Overzicht reacties waterschappen op de geconsulteerde wijzigingsregeling stikstofgebruiksnormen en aandachtsgebieden stikstof en reactie / verwerking van deze reacties

Aandachtsgebieden stikstof

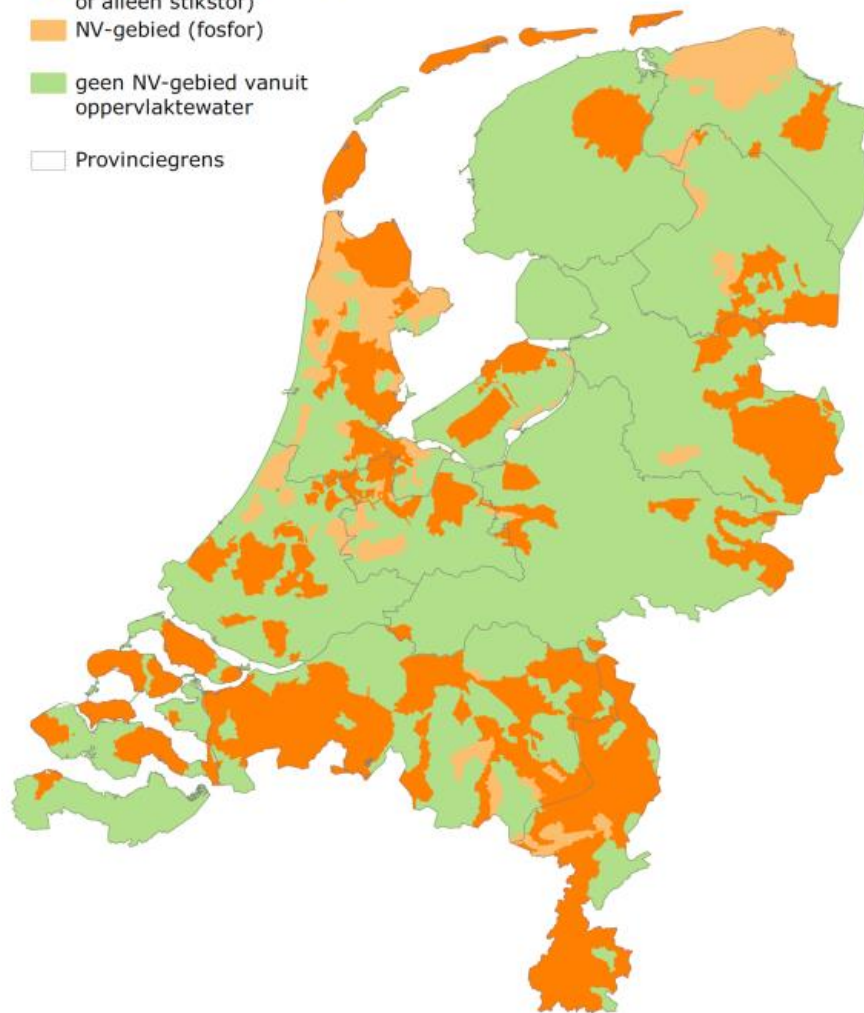
vereiste procedures voor de wijziging van regelgeving niet mogelijk). Daarnaast is in het 8 ^e AP opgenomen dat de fosfaatgebruiksnormen geëvalueerd gaan worden.
<u>Hoogheemraadschap van Rijnland</u> – Aandachtsgebieden fosfor kaart klopt niet (gebieden zouden wel aangewezen moeten worden).	In het beheergebied van het Hoogheemraadschap van Rijnland komt uit de toepassing van het toetsingskader dat sommige gebieden niet aangewezen worden omdat de landbouwbijdrage niet hoger ligt dan 19%.
<u>Hollandse Delta</u> - (On)terechte aanwijzing aandachtsgebieden stikstof Hoeksche waard	Om tot een landsdekkende kaart te komen zijn kleine gebieden die afwateren op Rijkswater door WEnR gekoppeld aan een aanliggend toestroomgebied. Dit is voorgelegd aan waterschappen. Er is gekozen om gebieden niet aan te wijzen op basis van de toestand van Rijkswater, waar uit- en afspoeling vanaf de percelen in deze gebieden nauwelijks invloed op de kwaliteit van deze wateren heeft. Ook worden geen gebieden zonder oordeel of mogelijke aanwijzing gelaten. Dit betreft ook het door waterschap Hollandse Delta aangegeven gebied dat afwatert op Rijkswater. Om te komen tot een landsdekkende kaart is het niet mogelijk om bepaalde gebieden die afwateren op Rijkswater, en daarom niet direct verbonden zijn aan een KRW-waterlichaam, buiten beschouwing te laten. Deze zijn gekoppeld aan het naast gelegen gebied waar vergelijkbare omstandigheden zijn ten aanzien van de agrarische praktijk.

<u>UvW</u> - inzichtelijk maken welke berekeningen precies zijn gemaakt op basis van de KRW-meetdata	Deze data worden beschikbaar gemaakt.
<u>Waterschap Rijn en IJssel</u> – resultaten zijn onvoldoende te herleiden - dat geldt bijvoorbeeld voor het niet opnemen van de stroomgebieden van de Ramsbeek en Oude IJssel als aandachtsgebied voor stikstof.	In het toetsingskader wordt naast de nutriënten N en P als één nutriënt niet voldoet gekeken naar de ecologie, omdat de nutriënten ondersteunend zijn aan de ecologie. Omdat voor deze beide KRW-waterlichamen de ecologie 'waterplanten' goed scoort, worden de toestroomgebieden van deze waterlichamen niet aangewezen.
